「有明海・八代海総合調査評価委員会報告案」についての意見

2006年12月12日

氏名： 羽生 洋三 (有明海漁民・市民ネットワーク事務局)

表 1

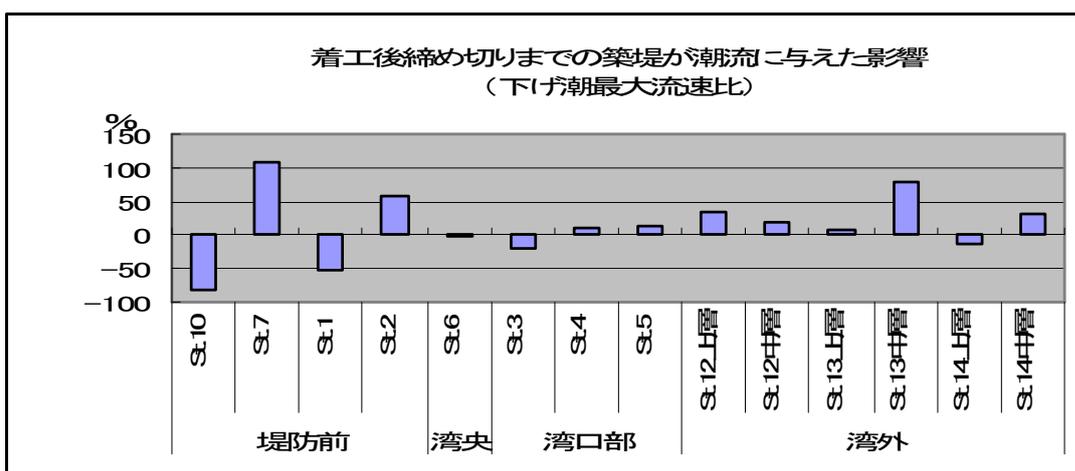
さらに中間取りまとめへのパブコメで添付した潮流の昼夜連続観測のデータが活用されていないのも残念である。それはモニタリング調査地点における着工前と締め切り直前との比較データであるが、締め切り前に既に湾外を含め大きな潮流の攪乱変化が生じていた事実を記述すべきである。ちなみに着工時と締め切り前、着工時と閉め切り後の各調査ポイントでの流速変化率を整理すると下表の通りである。

上記(1)に係る工事の濁りという環境悪化要因については、中間取りまとめへのパブコメで述べた通りであるが、本パブコメ 3 ページに掲げた表 1（着工時と締め切り前の流速比較）からも既に締め切り前に物理環境が激変していたのは明らかなのだから、これによる魚類への影響も推測が可能である。締め切り前までに湾内で最大 108.6% (St.7)、湾外でも 78.0%(St.13 中層)もの驚くべき流速の増加があったのである。これでは、潮流に依存する仔稚魚の輸送に影響がなかったと考えることは到底不可能である。

表 2

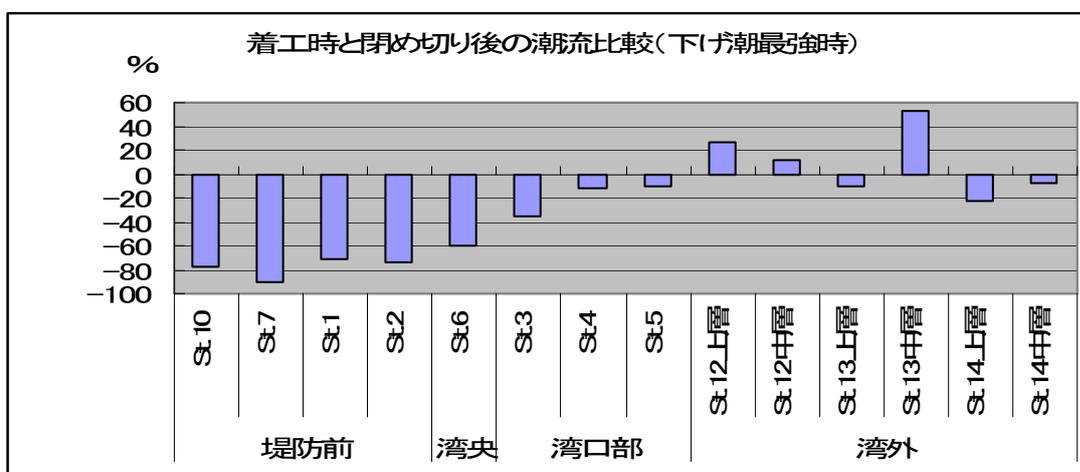
一方が最大流速比、他方が最強時比較なので厳密性には欠けるが、表2の変化率から表1の変化率を差し引いたものが、97年4月14日の締め切り自体が瞬時にもたらした流速変化のおおよその傾向を示すものと想定すると、それは下表の通りとなる。堤防の有無での比較では「一様でない」はずだった湾外でも、全地点で一様に流速が減少した（最大38.7%）ことになり、「ギロチンで流速が落ちた」と口を揃える有明海漁民の証言の正しさを裏付けている。

表3

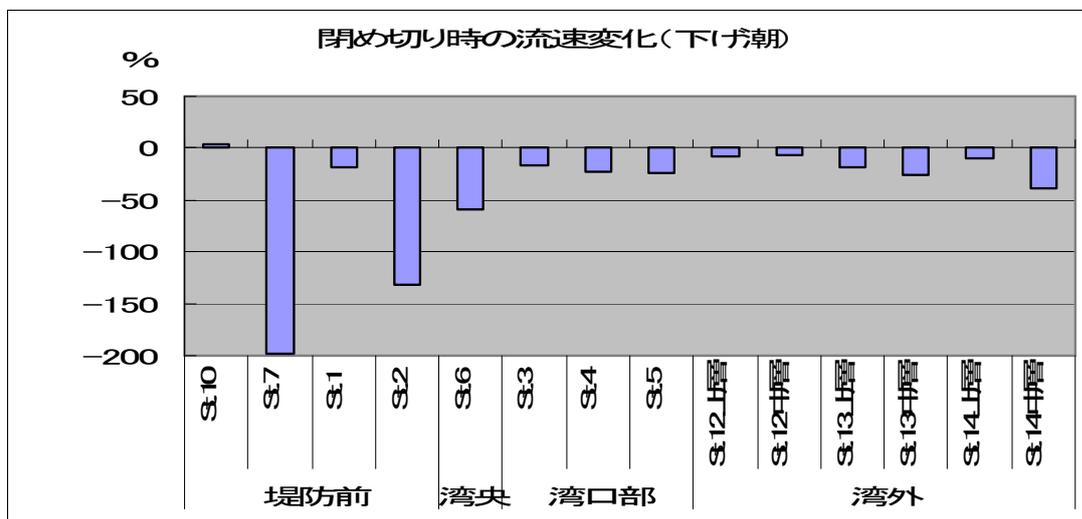
近年の細粒化の進行が急速に進んだのが潮受け堤防締め切り後であることは、図 3.4.2 をはじめとして、図 4.3.3（やタイラギ漁獲統計）、図 4.3.5、図 4.3.22 などから明らかであり、それに図 3.6.1 や近年の赤潮多発海域を総合勘案すれば、諫干締め切り後に底質の泥化が生じたと容易に判断できるので、諫干が泥化の原因と特定明記すべきである。言い換えれば、この泥化の判断は潮流の減退が急激に生じたのも締め切り後であることを裏付ける。それは本コメント 3 ページの表 3 でも支持される。したがって「有明海の潮流は、前述のとおり多くの要因により長期的に減少した」（p.67）などと曖昧化を図るのではなく、「近年においては諫干による潮流速低下によって、浮泥の移動限界に対応した流速値を下回る海域が拡大し、当該海域において底泥の移動量の減少、堆積量の増加を生じさせ、底質の泥化を進めたものと推測される」とすべきである。

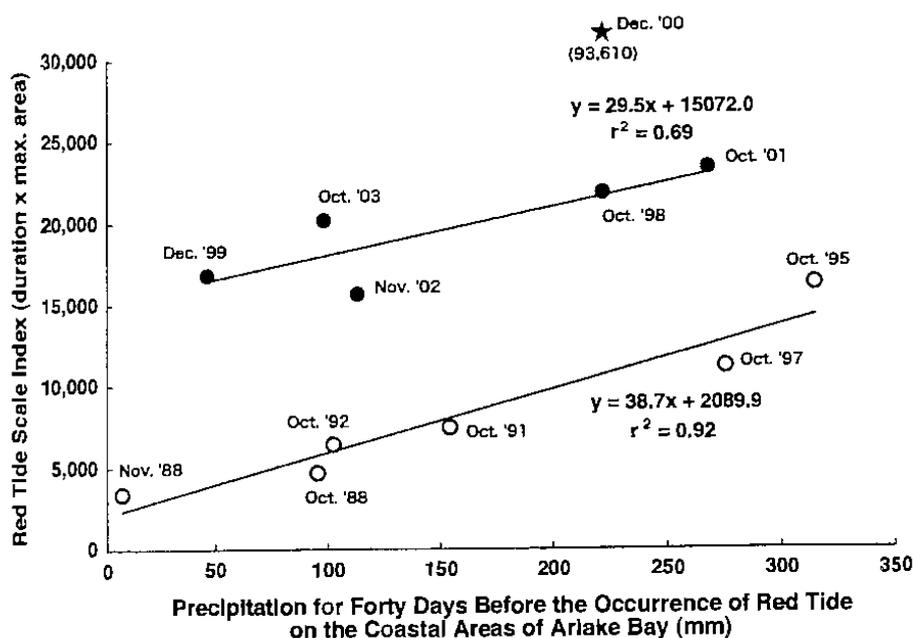
赤潮の増加原因として透明度の上昇だけが指摘されているが、それとともに成層度の強化についての検討がどう行われたのか、特に下表（堤2006）は締め切り前後における海洋構造の激変を明白に示す証拠であるが、なぜ無視し続けるのかを明快にご回答願いたい。透明度上昇（それは一直線に上昇しているわけではない）や水温上昇だけが原因なら、赤潮件数は漸増するだけではないかと推測されるが、実際には締め切り以降に同量の雨量に対する赤潮規模指数が2～3倍にも急拡大している事実を説明できないと考える。

過去に何度も出現したリゾソレニアが 2000 年度に限ってなぜ大規模化したのかという点も、異常気象だけでは説明がつかない。小型珪藻と同様に、背後には上図のような海洋構造の変化があると考えざるを得ない。

図 3. タイラギ幼生の水平分布(個体数/0.04m³)
(左: 8月5日, 右: 8月20日)

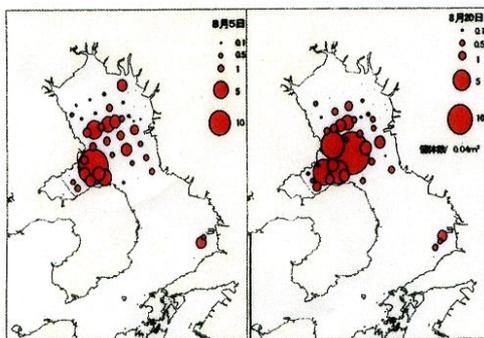
有明海全体におけるタイラギ浮遊幼生の分布図としては、奥部しかカバーしていない図 4.3.3 ではなく、第 9 回委員会で報告された下図が適切である。有明海全体をカバーしているからである。しかも幼生が諫早湾口部に集中しているという重要な事実も、この図からしか分からないので追加すべきである。

近年の資源減少要因である活力低下の原因は、有明海の大半の浮遊幼生が貧酸素や赤潮の多発地帯である諫早湾周辺海域を生活史の一部としている事実から推測が可能であると考えられる。この点は中間取りまとめに対するパブコメでも指摘したが、その後評価委ではいかなる検討がなされたのかご回答願いたい。
